Dato: 15-02-2022  
Reference: Henrik Bjerring Poulsen  
Stig J. Jensen  
Anders B. Christiansen  
Afdeling: Vej og ejendom  
Journalnr.: 17/15683

## Notat om ændring af vejadgang til nyt udstykningsområde ved Vester Hesseldal

Kortbilag til høringsvar fra bestyrelsen for Mejsereden med forslag til ny vejadgang

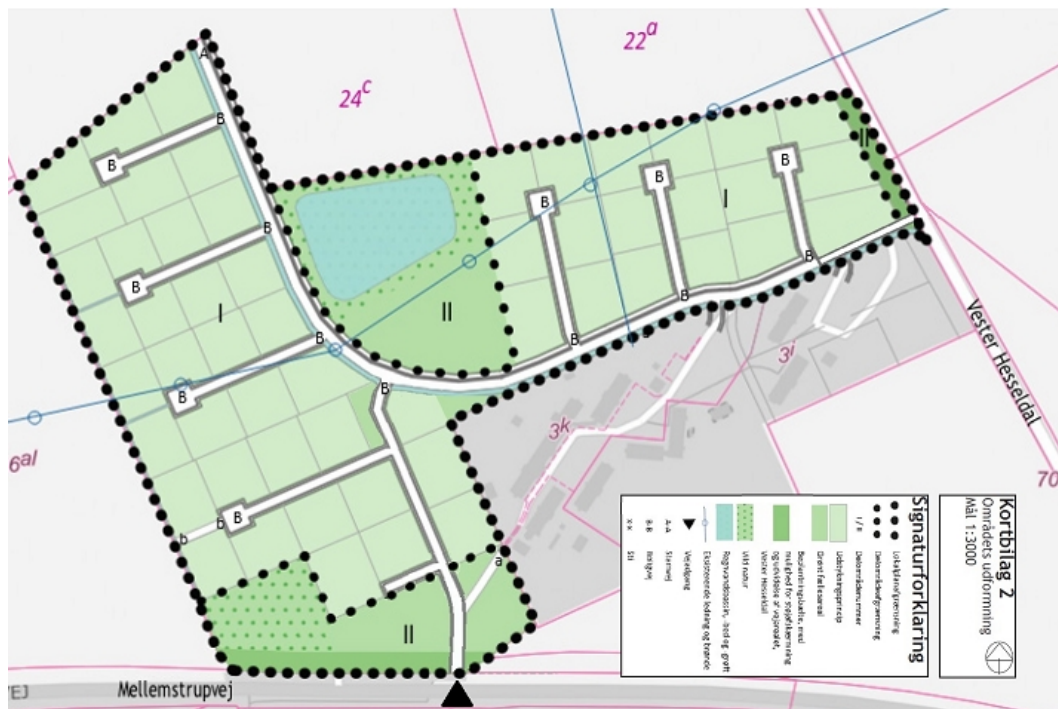
Bestyrelsen for den private vuggestue har fremsendt et kortmateriale (høringssvar 3), der viser en tilslutning fra Mellemstrupvej til det nye udstykningsområde. Af dette forslag ses, at vejadgangen til institutionerne i Flygningelandsbyen ønskes ført ad stamvejen i det nye udstykningsområde, mens der i forslaget så vidt ses ikke er taget stilling til adgangen til Lars Nielsens boligområde i Flygningelandsbyen.

Det skitserede alternativ vil forventelig svække området attraktivitet, når 4 grunde får indkørsel til stamvej (det gør dem til en svagere del af fællesskabet, hvor de øvrige grunde er orienteret mod et mindre fællesskab ved en boligvej). Desuden skabes en koleletgrund og der skabes en mere kringlet trafikal løsning for boligområdets nordøstligste del. Det taler for at fastholde lokalplanforslagets arealdispositionen og vejføring eller at der udarbejdes en helt ny arealdisposition.

Hvis vejadgangen ændres vurderes der endvidere at blive 4 boliggrunde som kommer til at få overkørsler direkte ud til stamvejen. Vejadgange til stamvejen kan helt undgås med det nuværende lokalplanforslag, hvor samtlige grunde vejbetjenes fra boligvejene.

Principskitse tilpasset iht. forslag fra høringsvar 3

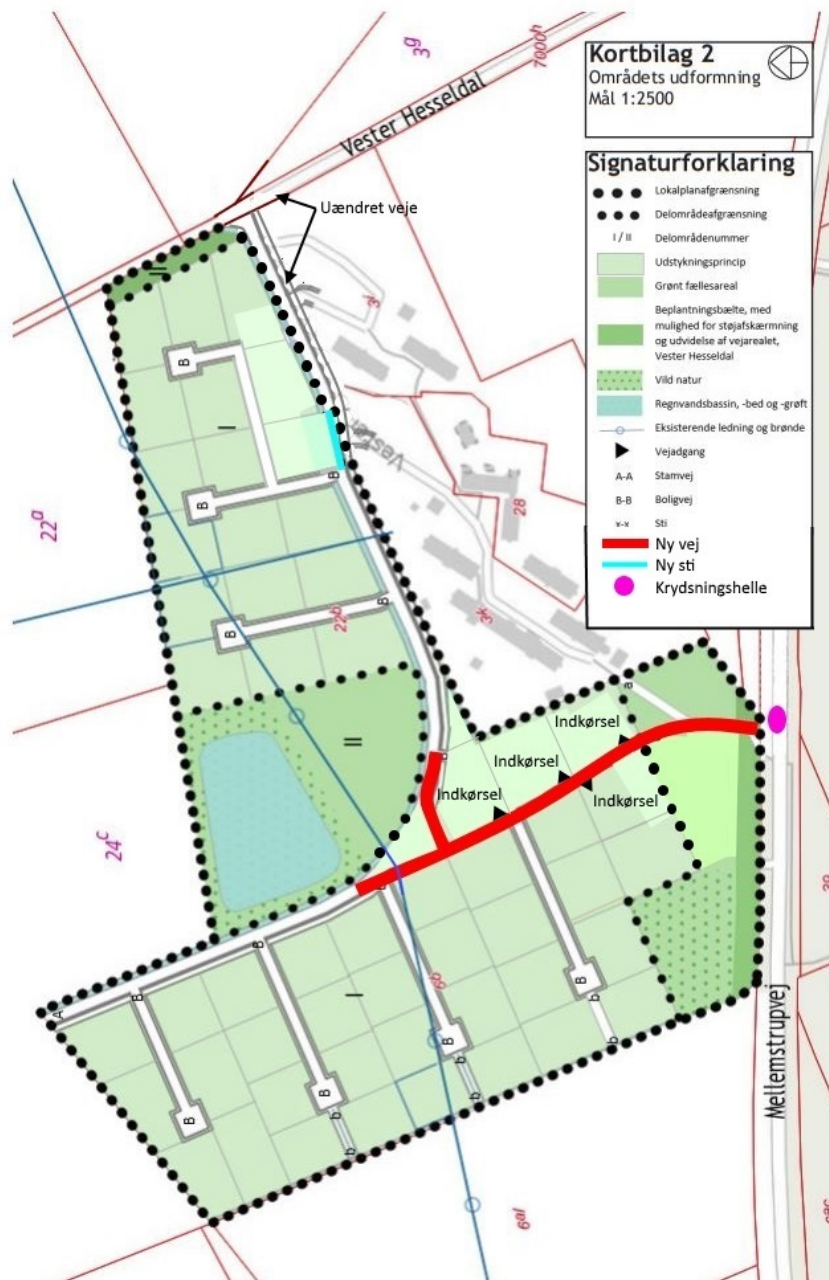
Den økonomiske beregning tager udgangspunkt i forvaltningens tilpasning af forslaget i høringssvar 3. Forvaltningens tilpassede forslag ses på nedenstående principskitse. Ved det tilpassede forslag vil der formentlig opnås en samlet besparelse i anlægsudgifterne på ca. 400.000 kr. i forhold til det eksisterende lokalplanforslag.

Det forudsættes at indkørslen til børnehaven sker via eksisterende vejadgang fra Vester Hesseldal, og at der ikke foretages en vejudvidelse langs Vester Hesseldal. Det betyder at den fremtidige lokalplan ikke indbefatter ændret vejadgang for Vester Hesseldal 9A - 21. Der er beregnet en stitilslutning for enden af vejen ved Vester Hesseldal ved nr. 21.

I beregningen er ikke taget hensyn til eventuelle ændringer i antal byggegrunde og/eller merudgifter til støjdemper som kan følge af ændringen af vejadgangen.

NB. Principskitsen er fra lokalplansforslaget og tilført de ændrede vej & sti føringer.

Mindre anlæggelse af boligveje i lokalplanen på i alt ca. 100 m.	=	637,000 kr.
Mere anlæggelse af overordnet vej i lokalplanen på ca. 56 m.	=	-487,200 kr.
Mere anlagt stier i lokalplanen på i alt 23 m.	=	-27,600 kr.
Ingen sideudvidelse af Vester Hesseldal	=	288,000 kr.
I alt	=	<u>410.200 kr.</u>
